Inhalt: Rückrufaktion

Modell: XJR1300

Typ: RP19

**Thema: Möglicher Bruch einer Öldüse und
daraus resultierender Motorschaden**

Abbildung 1)

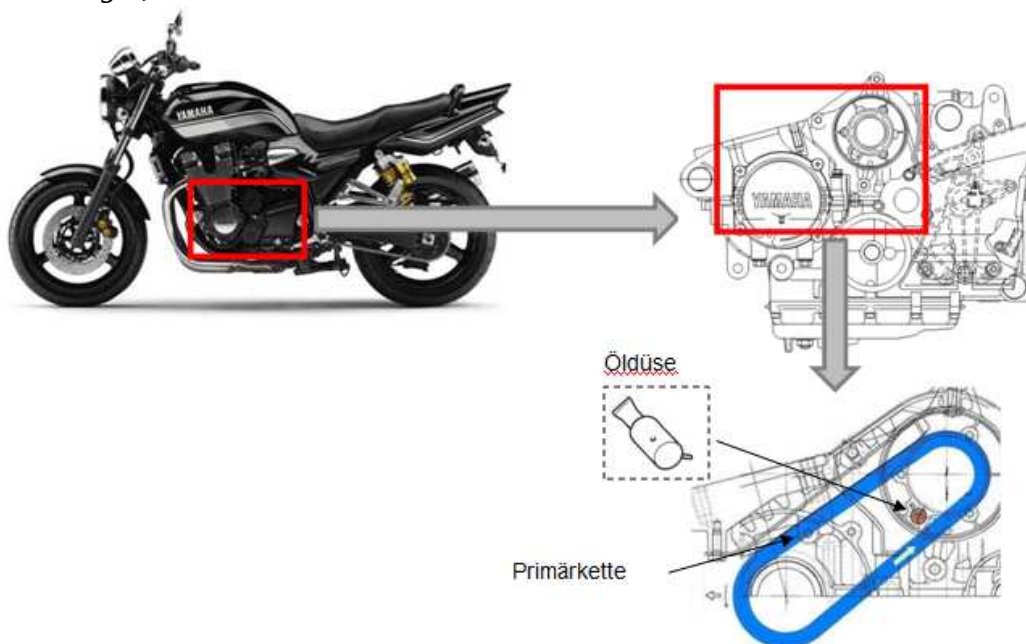
der Hersteller YAMAHA in Japan hat uns darüber informiert, dass es bei oben genannten Fahrzeugen unter Umständen zu einem Bruch, bzw. einem Abscheren einer Öldüse (siehe Abbildung 1) im Motor kommen kann. Der Grund für das beschriebene Problem ist der Umstand, dass die Primärkette sich bei hohen Motortemperaturen, die bei langsamer Fahrt auftreten können, leicht längt und gegen die von Ihrer Konstruktion her zu lang gewählten Öldüse (siehe Abbildung 2) schlägt. Dadurch kann die Öldüse abbrechen/abscheren und die Teile der Öldüse können ins Motorinnere geraten, was im schlimmsten Fall zu einem Motorschaden führt und der Motor fest geht.

Abhilfe: An allen Fahrzeugen innerhalb des oben angegebenen Fahrgestellnummernkreises muss eine neue, kürzere Öldüse, nach den Anweisungen in der Umbauanleitung, verbaut werden.

1) Demontage der Lichtmaschine

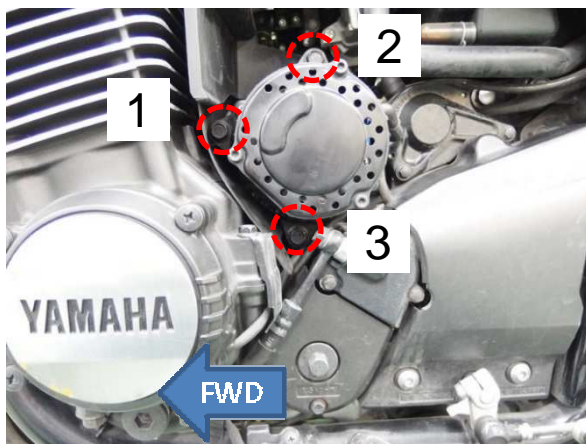
- Entfernen Sie die Schrauben 1 bis 3

- Tragen Sie LOCTITE auf die Schraube 3 auf
- Tragen sie Motoröl auf die Schrauben 1 und 2 auf
- Anzugsdrehmoment: 25Nm

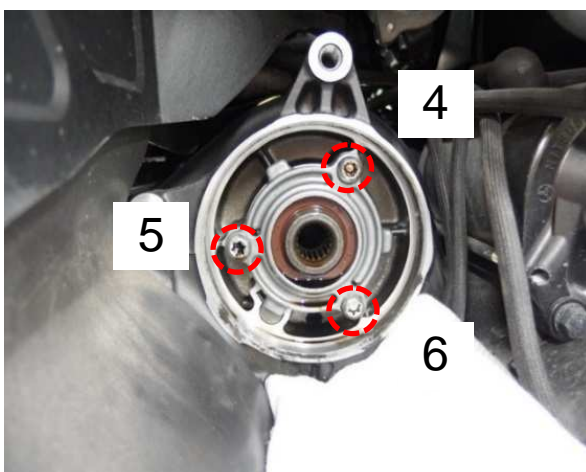
- Demontieren Sie die Lichtmaschine und befestigen Sie diese während der weiteren Schritte an einem Band oder Draht.

- Versehen Sie vor der Montage die Lichtmaschine mit dem neuen im Kit befindlichen O-Ring.
